改善箇所説明図

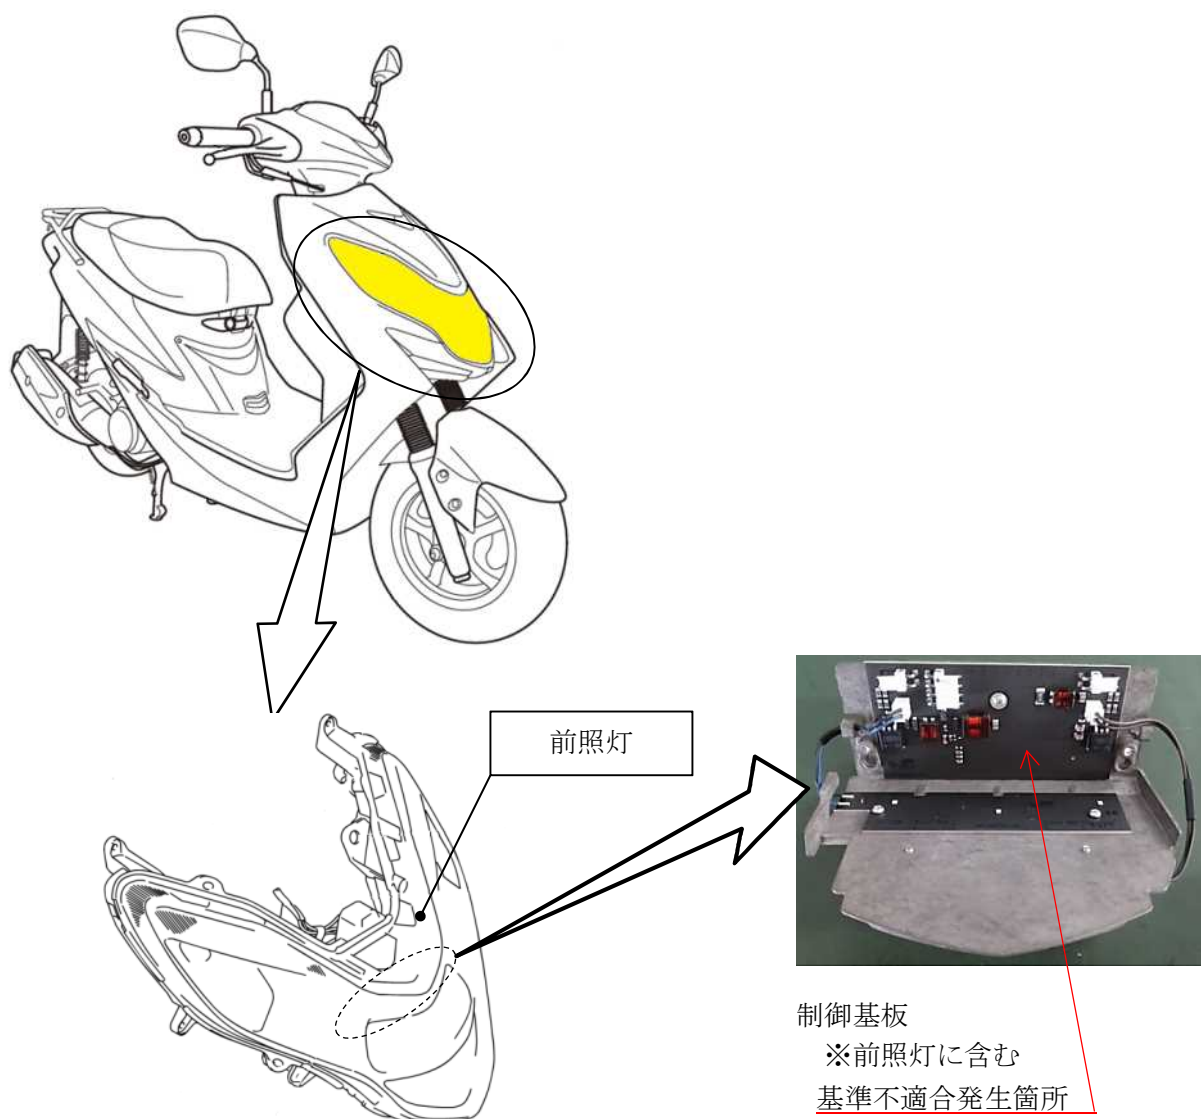
前照灯制御基板の構成部品（素子）の製造管理及び選定が不適切なため、当該素子の耐久性が不足しているものがある。そのため、前照灯点灯時の電流により当該素子が損傷し、前照灯が不灯となり、最悪の場合、灯火器のヒューズが切れ、全ての灯火が不灯となるおそれがある。

全車両、前照灯を対策品に交換する。

注： は交換部品を示す。

識別：エンジン懸架ブラケットに黄色のシールを貼付する。
